DLB.4001.62.2020.AF

Dotyczy: postępowania o udzielenie zamówienia publicznego, prowadzonego w trybie przetargu nieograniczonego, o sygn. zam. 55/BZP-U.510.26.2020.TK na zadanie pn.: „Osowskie chodniki w ramach Budżetu Obywatelskiego 2019”,

W związku z zapytaniami, które wpłynęły w sprawie w/wym. zamówienia publicznego, Dyrekcja Rozbudowy Miasta Gdańska działająca w imieniu Gminy Miasta Gdańska, na podstawie art. 38 ust. 1 i 2 ustawy z dnia 29 stycznia 2004r. Prawo zamówień publicznych (tj. Dz. U. z 2019 poz. 1843) zwanej dalej ustawą Pzp, udziela odpowiedzi na pytania Wykonawców:

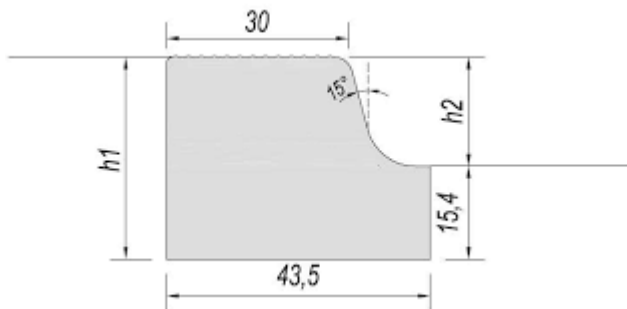
Część 2 zadanie 1 ul. Spacerowa - Pozycja przedmiarowa nr 17 Krawężnik betowy typu KESSEL .
Brak przekroju krawężnika w projekcie. Czy ilość betonu w ławie nie jest za mała?

Typ krawężnika powinien być zgodny ze Standardami wykonywanych krawężników w mieście Gdańsku. Ilość materiału na ławę powinna być taka aby wystarczyła do wykonania ławy z oporem pod poniższy krawężnik. Jednocześnie Zamawiający informuje, że wszystkie przedmiary robót pełnią rolę wyłącznie pomocniczą przy obliczeniu ceny ofertowej przez Wykonawcę. W przypadku, gdy jakieś prace nie zostały ujęte w przedmiarach, a są niezbędne do prawidłowego wykonania zamówienia Wykonawca winien je wycenić i uwzględnić w cenie ofertowej.
